A l'attention de : Mr Gilles PICAT
Commissaire Enquêteur

Le Samedi 02 Octobre 2021

Objet : Observations sur dossier de demande de renouvellement d'autorisation d'exploiter et extension de la Carrière de RUVERNISON.

Annexe 1

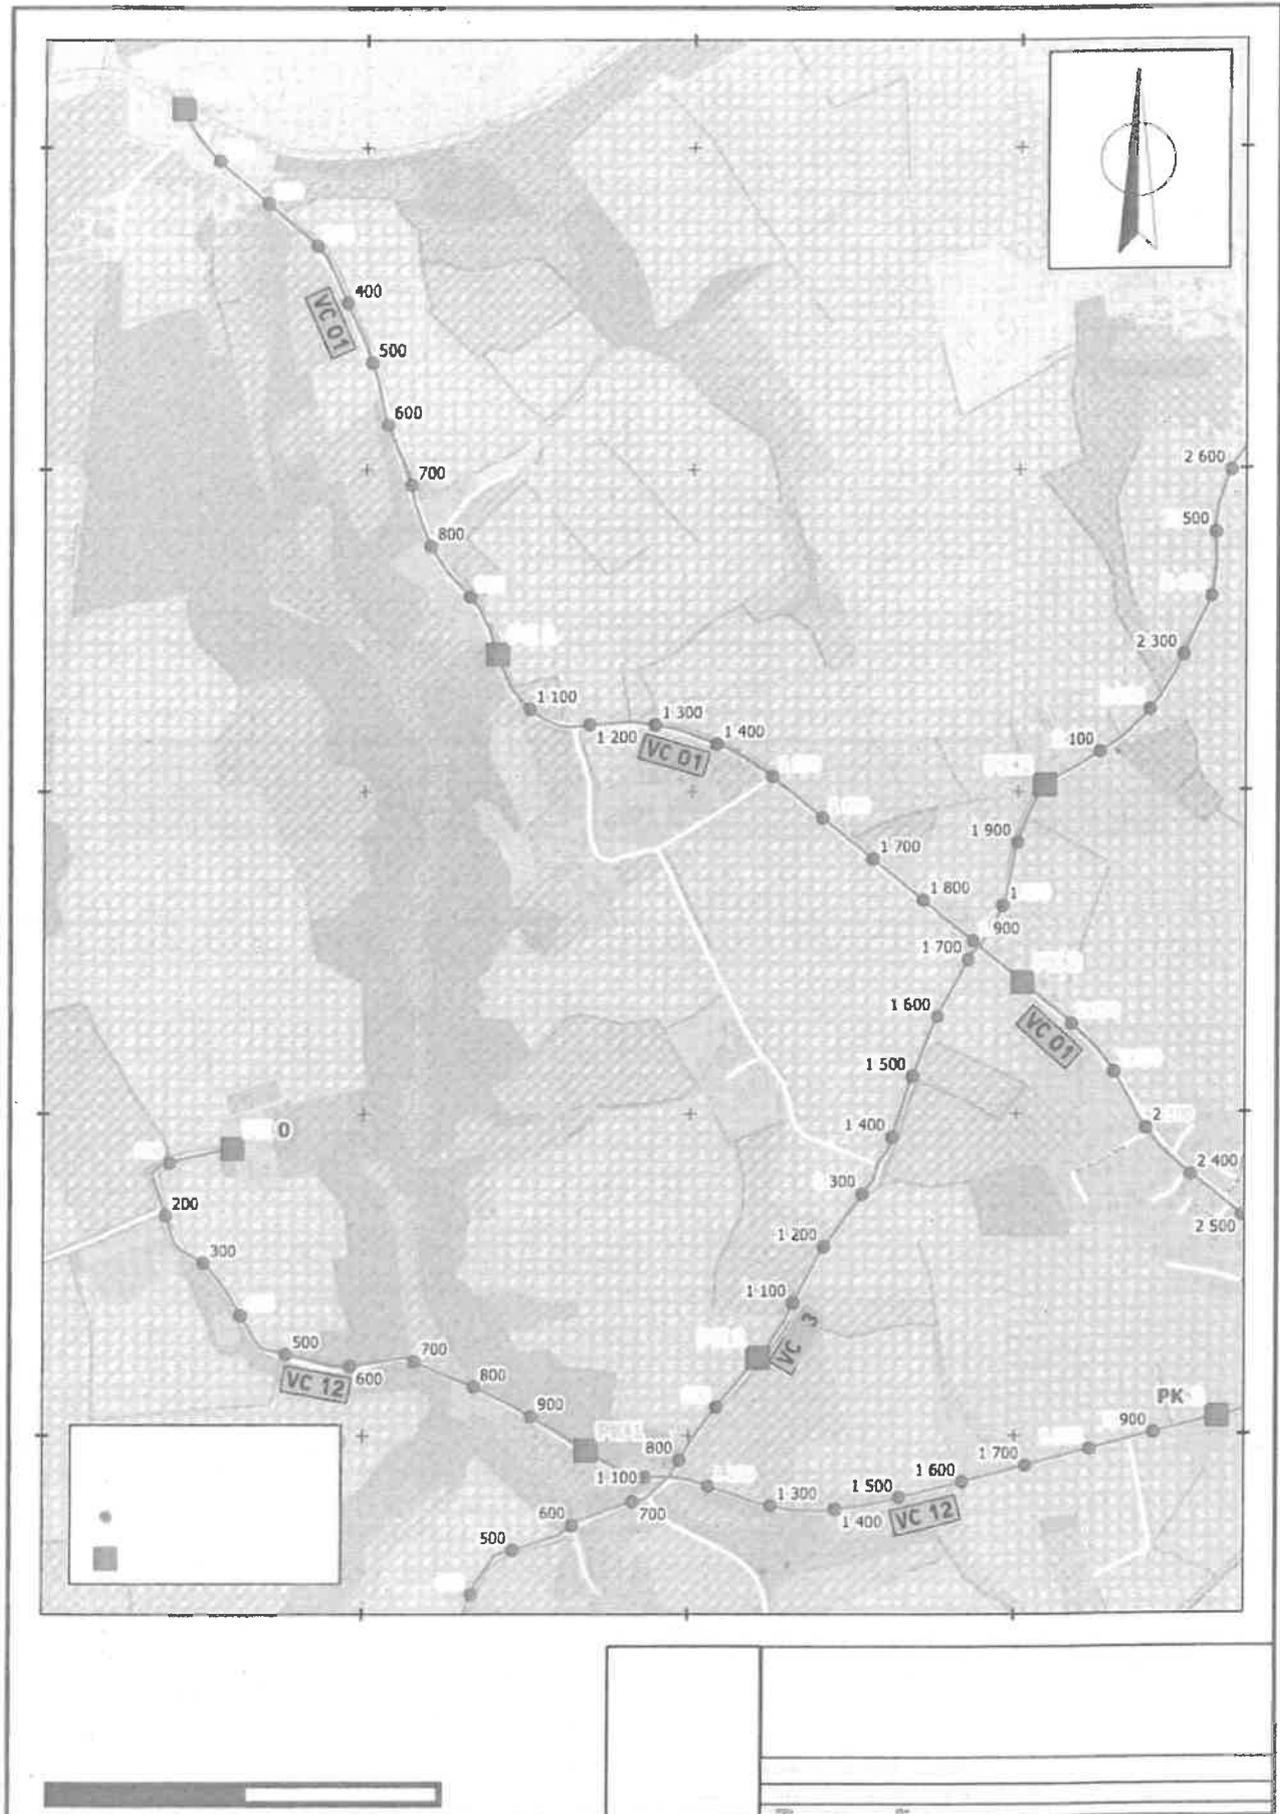
En effet, je suis directement concerné, puisque je réside au 8 de la rue Le Bruc, 29410 à Pleyber-Christ, correspondant dans le dossier précédemment cité au point kilométrique 1850 de la VC01 à proximité du carrefour de Goaz ar Guip entre VC01 et VC13. (voir Annexe 1)

Il faut donc garantir qu'entre les points kilométriques 1750 à 1900 de la VC01, des moyens compensatoires de réduction des risques liés à la vitesse soient mis en place.

- Terrassement pour élargissement des accotements
- Empierrement des accotements pour réalisation d'un cheminement piéton
- Marque au sol en résine de traversée piétonne
- Élargissement du carrefour pour amélioration de la visibilité
- Bordure T2 et balisettes J11 pour la mise en sécurité.
